Tiekėjams, dalyvaujantiems
10/110 kV Biruliškių TP statybos darbų pirkime

2017-09-29 Nr. SD- 4506
l Nr.

DĖL PIRKIMO DOKUMENTŲ PATIKSLINIMO IR PAAIŠKINIMO

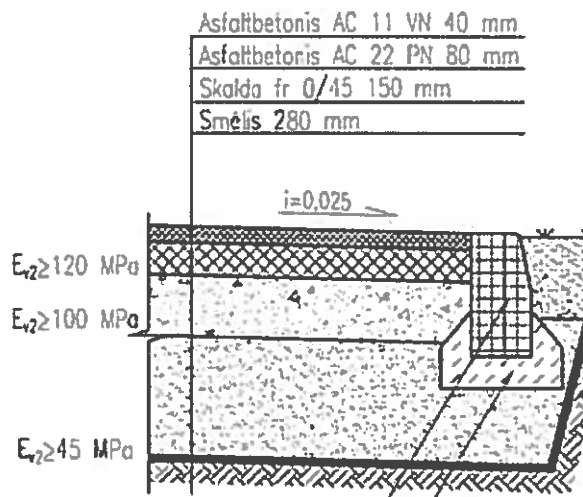
„NSSRS skydo įvadiniai automatiniai jungikliai. TS 2013/100-TP-E.TS-1 punktai 1.14.45 ir 1.14.46 aprašomi įvadiniai ir šynų automatiniai jungikliai, bet nėra nurodyta, kad jie turi būti su pavardomis ir valdomi iš bendrapastotinio valdiklio.

TS 2013/100-TP-E.TS-1 punkte 1.14.60 nurodoma, kad gaunami signalai iš bendrapastotinio valdiklio „Įjungti/išjungti automatinį jungiklį“. T.y. automatiniai jungikliai turėtų būti su elektrine pavara. Brėžinyje 2013/100-TP-E-10 taip pat be valdymo.

Prašome patikslinti ar automatiniai jungikliai turėtų būti su elektrine pavara?“

Nuolatinės srovės savų reikmių skydo įvadiniai automatiniai jungikliai SF011 ir SF012 ir sekcijiniai automatiniai jungikliai SF014 ir SF-015 turi būti be pavarų (nebus vykdomas valdymas iš bendrapastotinio valdiklio).
